From 5.1, 2, e <donotreply@unknown-from-address.net>
Subject **RE: Scheiding bomengrond HEG0202**
To 5.1, 2, e 5.1, 2, e @amsterdam.nl>, 5.1, 2, e 5.1, 2, e @amsterdam.nl>
Cc 5.1, 2, e 5.1, 2, e @amsterdam.nl>
Date July 15, 2026, 11:37:34 AM CEST

Van: 5.1, 2, e @amsterdam.nl>
Verzonden: dinsdag 14 juli 2026 12:58
Aan: 5.1, 2, e @amsterdam.nl>; 5.1, 2, e amsterdam.nl>
Onderwerp: Scheiding bomengrond HEG0202

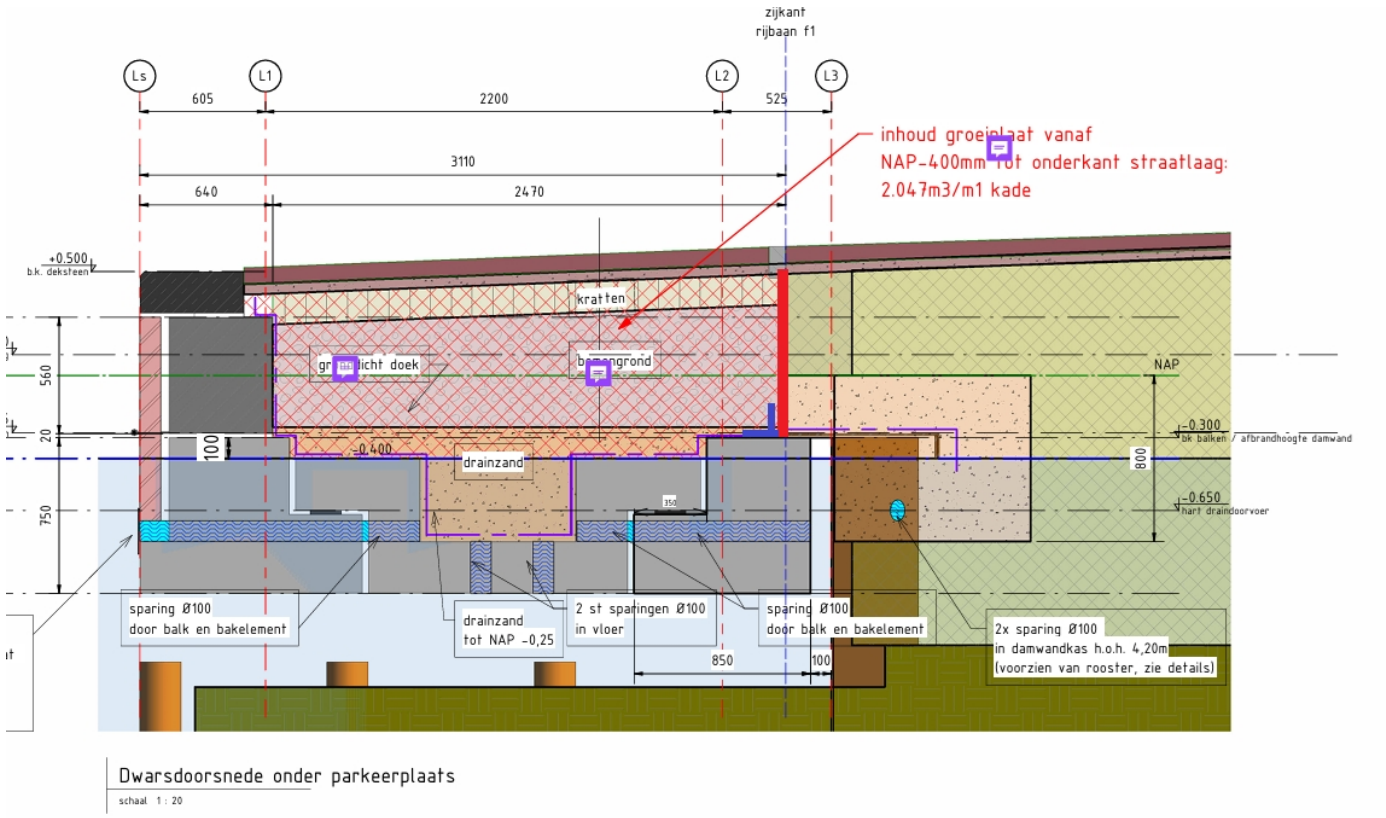
i.p.v. een L-wand wil ik toch een lichtere constructie toepassen als in de zin van een kunststof plaat van zeg 10mm dik.

In rood heb ik de plek waar ik deze wil toepassen ingetekend.

De bovenzijde steunt op de boomkratjes die star zijn.

De onderzijde zou (indien nodig) kunnen afsteunen tegen een hoeklijn of een kunststof balk.

In deze schets is de plaat 55-60cm hoog waarbij alleen over de bovenste 300mm onderlaag van de wegconstructie komt.

dit is uitvoeringstechnisch een stuk makkelijker, en bij voorkeur hou ik de plaat (rood) 5cm los van het beton, zodat bij zetten van het maaiveld, de plaat meezakt en je geen lijn in het straatwerk krijgt.

5.1, 2, e is dit voor wat betreft scheiding voor bomengrond akkoord

5.1, 2, e 5.1, 2, e is dit wat betreft belasting vanuit de weg richting bomengrond stijf genoeg als scheiding?

Volgens mij hebben we een bruikbare oplossing met onderstaande bevestigingen.
Wat is er verder nog nodig dan dit te verwerken op tekening?

Zonder eraan te rekenen, verwacht ik op basis van onderstaande schets dat dit principe gaat werken.
Zowel onder als boven steunt het af dus mits het kunstof verder voldoende sterk is, zal dit gaan werken.
Eventueel kunnen we in het UO hier nog een DSheet sommetje aan wagen ter verificatie.

Lijkt mij helemaal prima toch, ik leun op de kennis van 5.1, 2, en jou als het gaat over techniek en belastbaarheid!
